Planfeststellungsverfahren 380-kV-Leistung Kreis Segeberg-Raum Lubeck (LH-13-328)

Nachstehend nehmen wir wie folgt Stellung zu den von der Vorhabentragerin TenneT TSO
GmbH (im Folgenden: TenneT oder Vorhabentragerin) vorgelegten Planfeststellungsunterla-
gen fur den Neubau der 380-kV-Leitung Kreis Segeberg – Raum Lubeck, LH-13-32.

Abbildung 11: Erdkabelvariante im Bereich der 2. Flächennutzungsplanänderung der Gemeinde Henstedt-Ulzburg

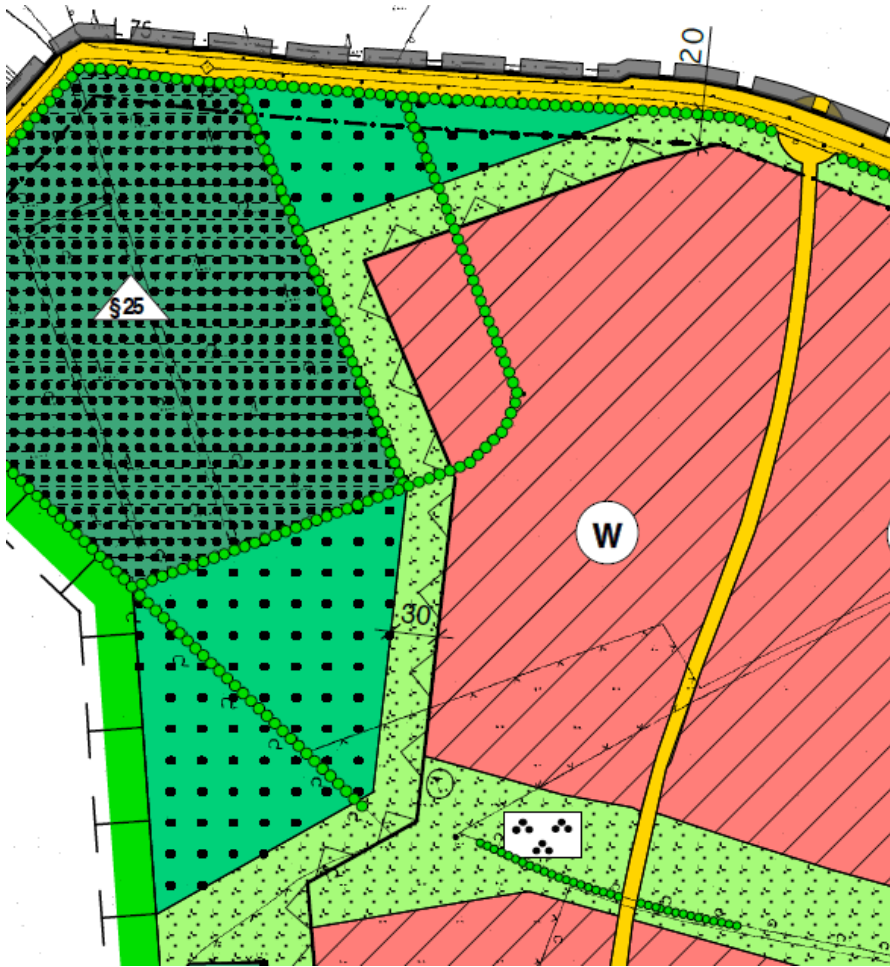
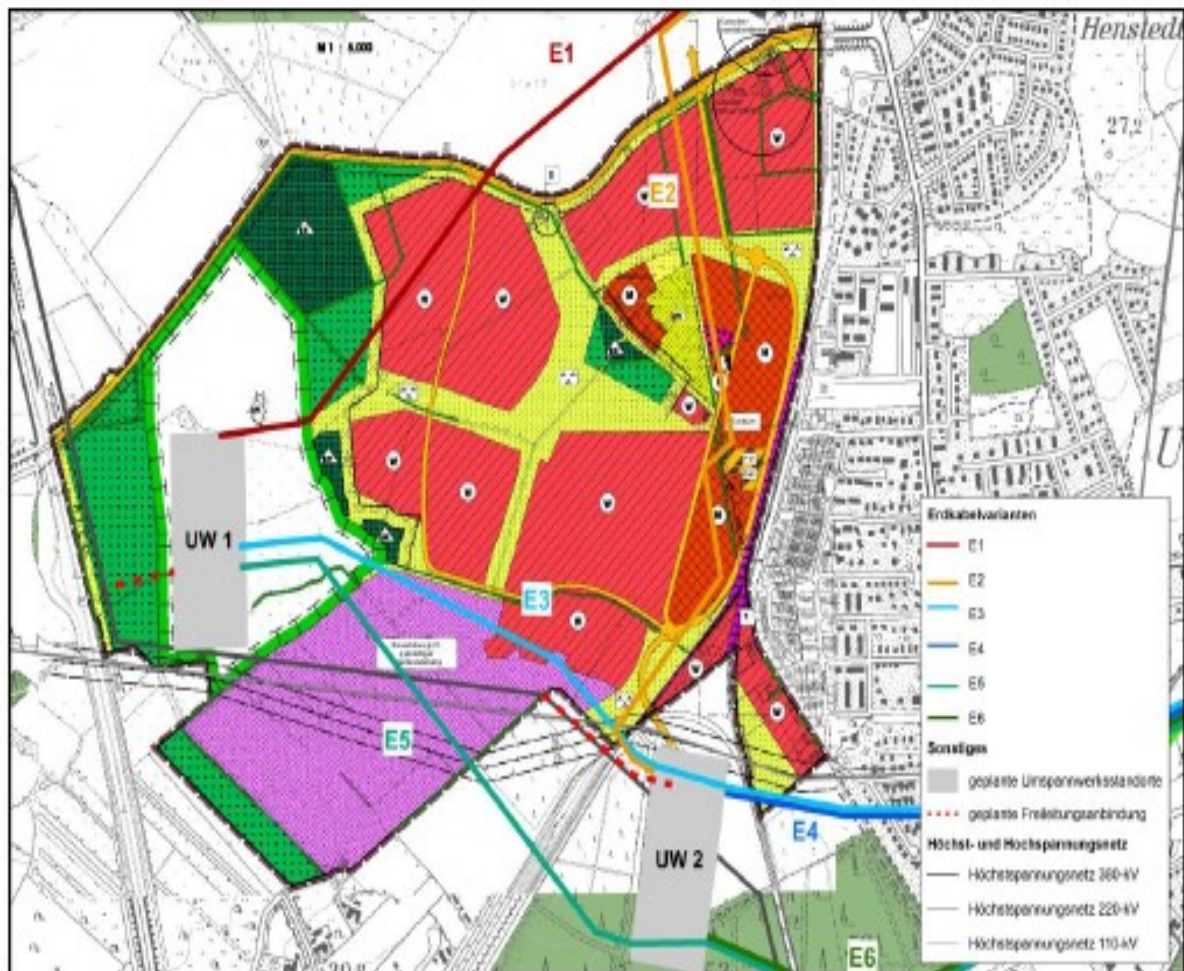
Durch das geplante Erdkabel (Bauabschnitt km 0 + 000 –km 0+865) gehen der Gemeinde 57 Grundstücke bzw. 131 Einwohner verloren.

Zudem wird die infrastrukturelle Anbindung dieses Gebietes durch das geplante Erdkabel gekappt. Auch dieser Umstand führt letztlich zu einem erheblichen Planerfordernis.

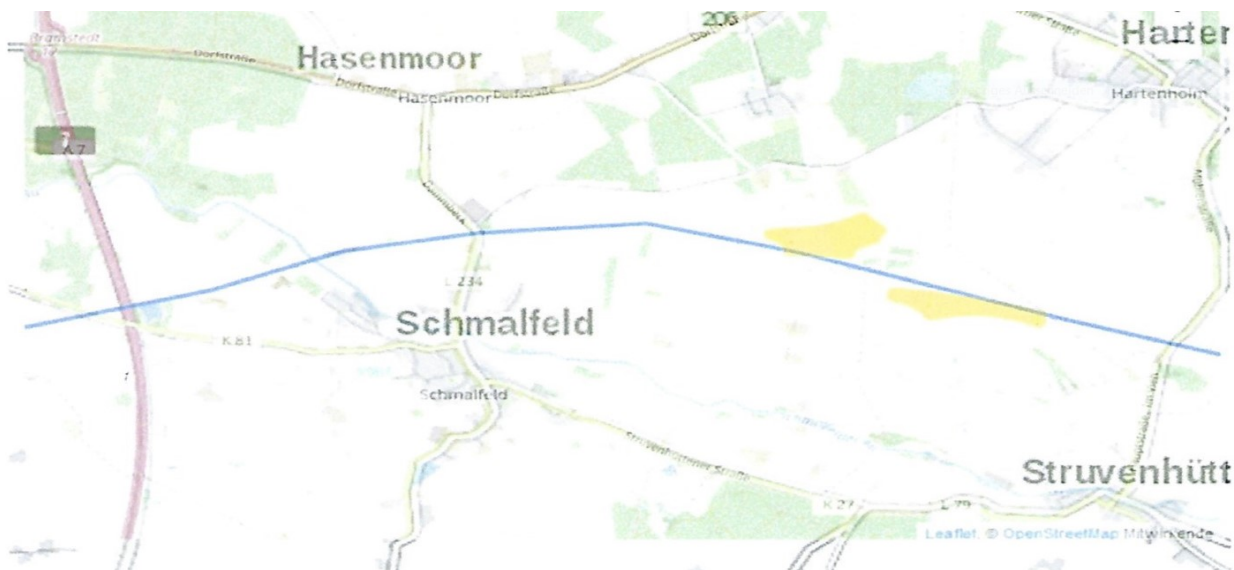
Diese Aussagen sind nicht nachvollziehbar.

Als Beispiel für das geringe Konfliktpotenzial einer 380-kV-Trasse neben einer Autobahn dient bereits die Strecke der BAB A7 zwischen Henstedt-Ulzburg und Kaltenkirchen.

Abbildung 21: Standortvarianten des UW Kreis Segeberg

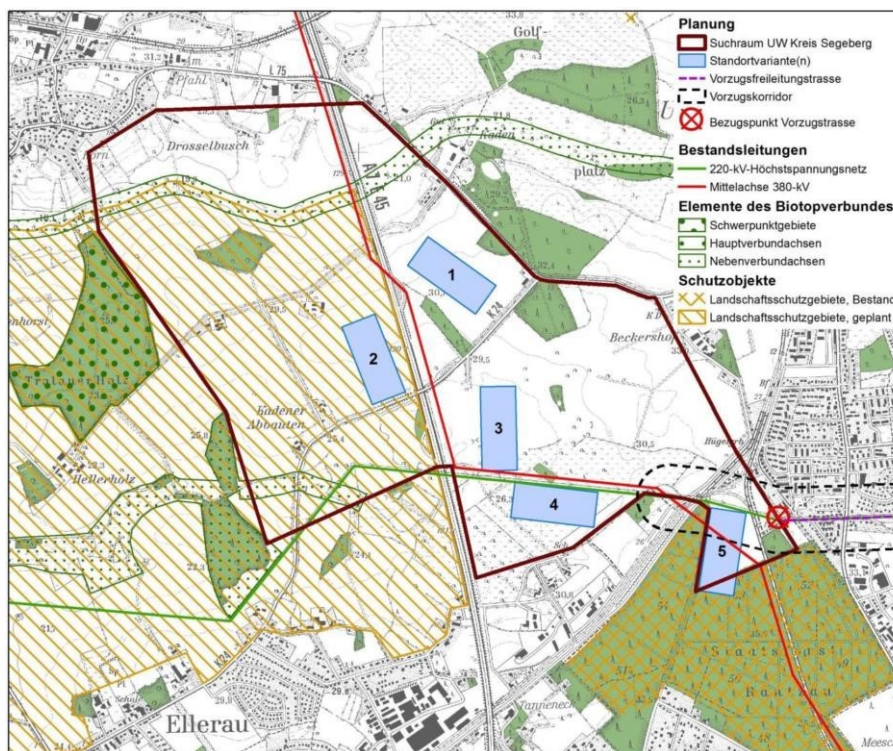
Angesichts des Umstandes, dass der geplante Standort „F3“ des Umspannwerks von der Erdkabeltrasse (Trasse E 1) deutlich weiter entfernt liegt als der Standort „F1“, hätte die Vorhabenträgerin
